Originalstellungennahmen | Wilstorf44 | Bauleitplanung Online

im Folgenden finden Sie die Stellungnahme des Referates Erneuerbare Energien und kommunale Wärmeplanung der BUKEA zur GrobAbstimmung gem. § 4 Abs. 1 BauGB des vorhabenbezogenen B-Plans Wilstorf 44:

Bebauungsplan-Entwurf Wilstorf 44hier: TöB-Beteiligung, Grobabstimmung

Leitungsbestandsplan Hamburger Stadtentwässerung AöR Billhorner Deich 2, 20539 Hamburg 040-7888-82129, -15, -13, -12 anlageninfo@hamburgwasser.de	E 21 Infrastrukturkoordination und Erschließungen
---	--	--

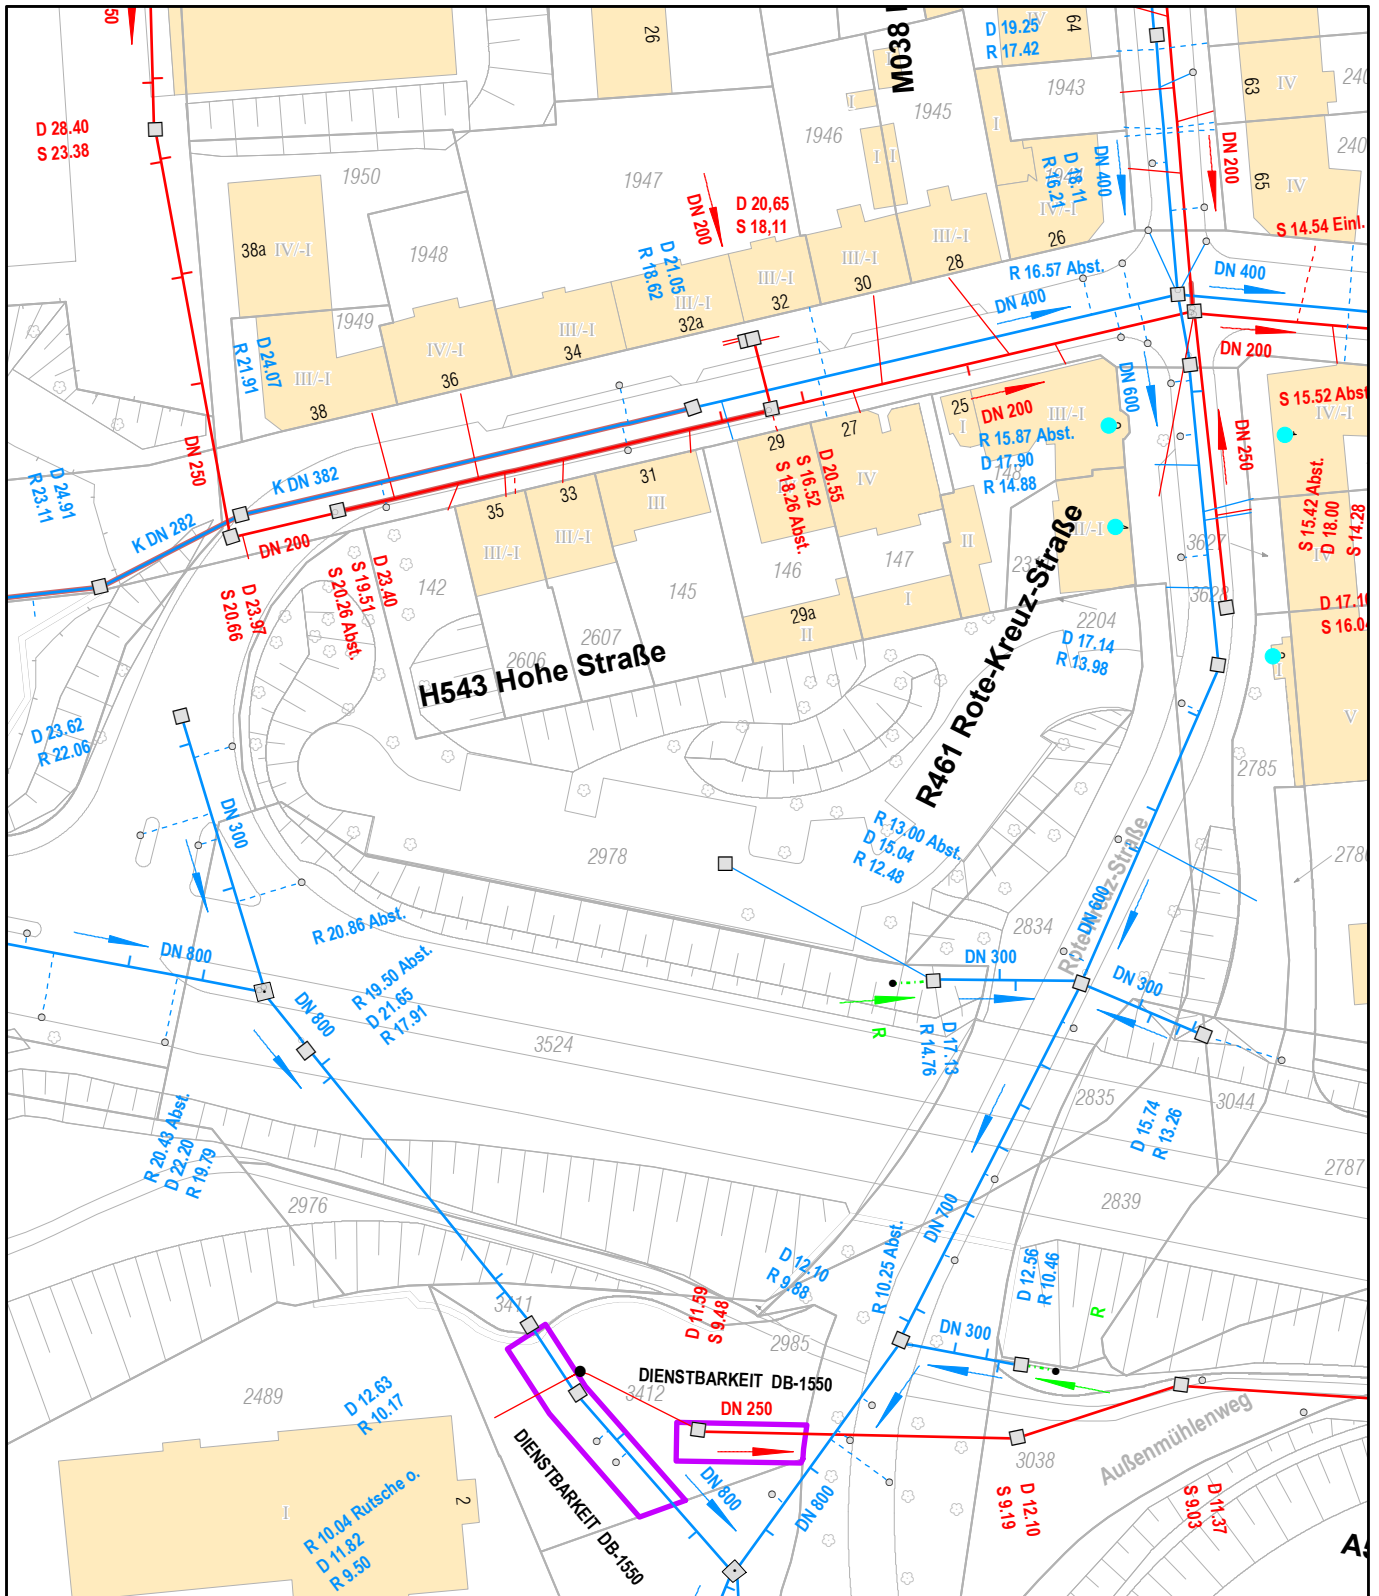
Das B-Plangebiet mit einer Fläche von rund 0,5 ha wird im Norden durch die Hohe Straße, im Osten durch die Rote-Kreuz-Straße begrenzt. In beiden Straßen sind öffentliche Schmutz- und Regenwassersiele vorhanden.

Das B-Plan Gebiet besitzt Belegenheit zu den Regensielen DN 300 in der Hohen Straße bzw. DN 600 in der Roten-Kreuz-Straße. Das Regensiel mündet mit Auslass in den Außenmühlenteich.

Die Niederschlagswassereinleitung des B-Plangebiets in das öffentliche Regenwassersiel ist im Abstimmung mit der Wasserwirtschaft Harburg auf eine maximal zulässige Einleitmengenspende von maximal **10 l/(s*ha)** zu begrenzen.

Das zusätzlich anfallende Schmutzwasser kann in die vorhandenen Schmutzwassersiele DN 200 in der Hohen Straße oder DN 250 in der Roten-Kreuz-Straße eingeleitet werden. Im Süden und im Westen des B-Plan Gebiets sind keine Schmutzwassersiele vorhanden, das Schmutzwassersiel in der Roten-Kreuz-Straße endet Höhe Hausnr. 3 (siehe Katasterauszug).

Wir schicken Ihnen Auszüge aus unseren Bestandsplänen. Wie Sie daraus entnehmen können, sind Teilbereiche der gekennzeichneten Fläche von uns berohrt.

Wir bitten Sie, unsere bestehenden Anlagen bei Ihrer Planung zu berücksichtigen, damit kostspielige Leitungsumlegungen vermieden werden.
